AMPLIACIÓN
ESTUDIO DE IMPACTO AMBIENTAL CATEGORÍA II
“RESIDENCIAL SANTA CLARA”

**CORREGIMIENTO Y DISTRITO DE CHITRÉ,
PROVINCIA DE HERRERA.**

PROMOTOR:
ROGELIO O. OLARTE CORREA

A continuación, se presentan las repuestas solicitadas mediante la nota de ampliación **No DAIA-DEEIA-AC-0137-1910-2020.**

DIAGRAMA DEL TALUD RESULTANTE DEL RELLENO

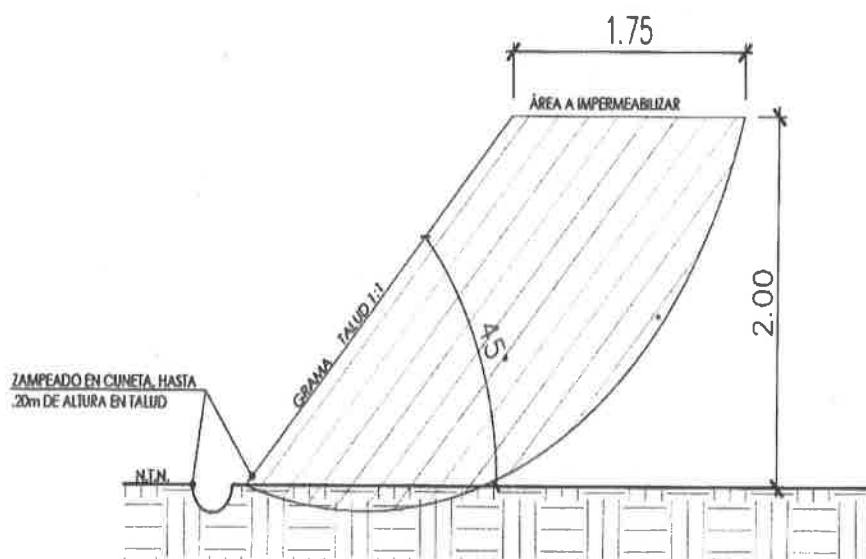
b) Presentar planos topográficos del proyecto donde se muestre la modelación de altura máxima de inundación a la que llegaría el río (respecto a la topografía actual del polígono del proyecto); con base en los resultados obtenidos en los cálculos hidráulicos para periodos de retorno de 1:10 años y 1:50 años.

c) Con base en los resultados obtenidos en el literal b, aclara si el proyecto contempla la construcción de muro, o alguna otra medida de mitigación para reducir las probabilidades de entrada de agua al polígono del proyecto, aportar coordenadas de ubicación de las medidas a implementar.

El plano topográfico del área del proyecto establece que el nivel más bajo del área ocupada por el nuevo residencial es de 8.5 m, (Curva de nivel) mientras que el talud recomendado según el estudio realizado sobre Diseño de Talud de Relleno (ver en anexos), será de 2 metros de altura, esto más el nivel más bajo del proyecto o sea 8.5 m, establece una altura de 10.5 m, estableciendo una diferencia de altura de 0.50 m por arriba del nivel establecido para potenciales inundaciones calculadas para 1:10 y 1:50 años, la cual es de 1.50m., según los cálculos hidráulicos del estudio hidrológico (Ver anexos de Informe de diseño de talud de relleno).

c) El proyecto no contempla la construcción de muro en la parte más baja del polígono, por otro lado debido a que el terreno necesita relleno en la parte final del residencial producto del relleno se confeccionará un talud el cual contará con una altura de 2 metros con un ángulo de descanso de 45 grados, un ancho de corona de 1.75 m., la cual será totalmente impermeabilizada (Ver informe sobre confección de talud de relleno en anexos).

Todo el talud tanto en el área inclinada como en el área de la corona del mismo será revegetado con gramíneas, además a lo largo de la base del talud llevará un zampeado de 0.20 m.

RUTA DE ACCESO AL PROYECTO

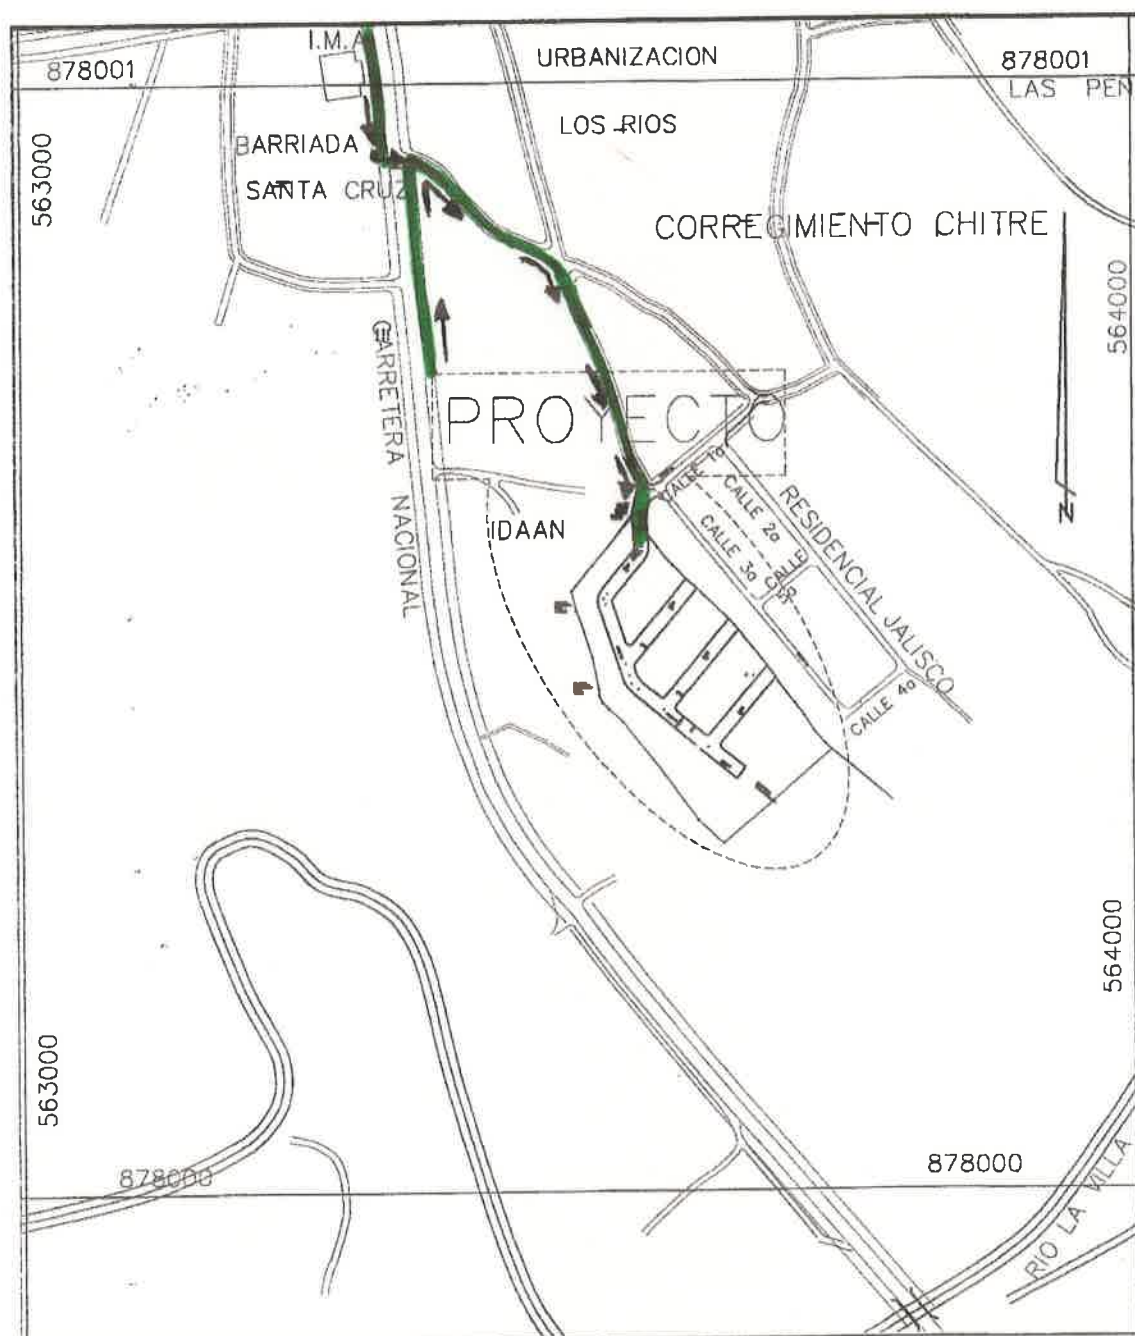
a) Presentar la ruta de acceso de los camiones y equipo pasado desde la vía principal hasta el polígono del proyecto, la cual no atraviese las vías internas de las comunidades.

a) Se presenta a continuación la ruta de entrada al proyecto, tanto para el equipo rodante como volquetes. Así como al momento de traslado de equipo pesado.
